SPECTRO1-Scope: Änderungen nach Software-Update von SPECTRO1-Scope V2.2 auf V2.3

In diesem Manual wird zusammengefasst, welche Änderungen sich mit dem Software-Update von **SPECTRO1 V2.2** auf **V2.3** ergeben haben.

Änderung 1:

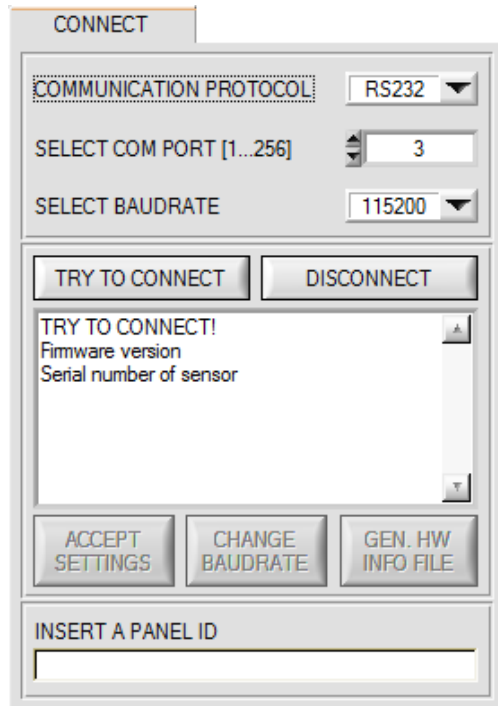
Kommt es nicht automatisch zu einem Verbindungsaufbau z.B. wenn kein Sensor angeschlossen ist, dann kann die Software im OFFLINE Modus betrieben werden. Im Offline Modus ist lediglich ein Parameternaustausch mit einer Datei auf einem Speichermedium möglich. Dies ist für Analysezwecke von Parameterfiles oft hilfreich.

Ist ein Sensor angeschlossen und es kommt trotzdem zu keinem Verbindungsaufbau, dann stimmen entweder die SCOPE Version (Programm auf PC) und die Firmware Version (Programm im Sensor) nicht überein oder man muss die Schnittstelle zum Sensor richtig konfigurieren. Sollte das Problem eine unterschiedliche Scope und Firmware Version sein, dann muss man sich die zur Firmware passende Scope Version vom Lieferanten besorgen.

Änderung 4:

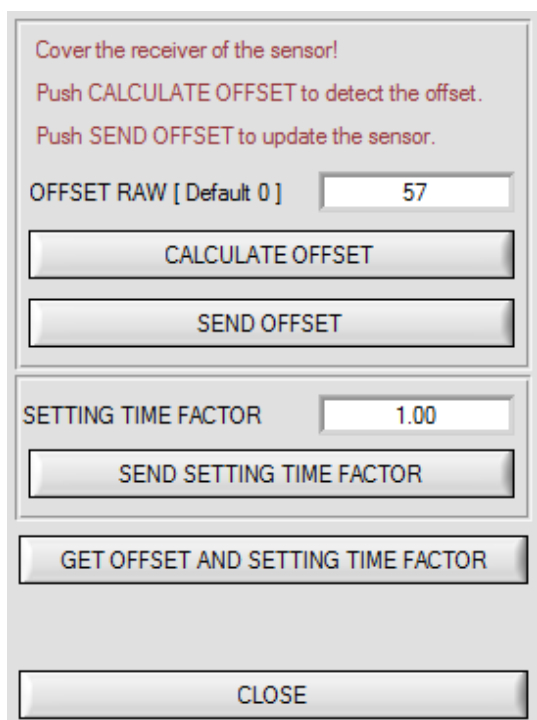
Um zur Offsetkalibrierung zu gelangen, muss in der Registerkarte **PARA** ein Doppelklick mit der rechten Maustaste exakt auf den Rahmen unterhalb **INTEGRAL** durchgeführt werden

Anschließend wir nach dem Passwort verlangt.
Das Passwort lautet: mellon

Der Aufbau in diesem Reiter wurde etwas übersichtlicher gestaltet. Ansonsten hat sich hier nichts geändert.
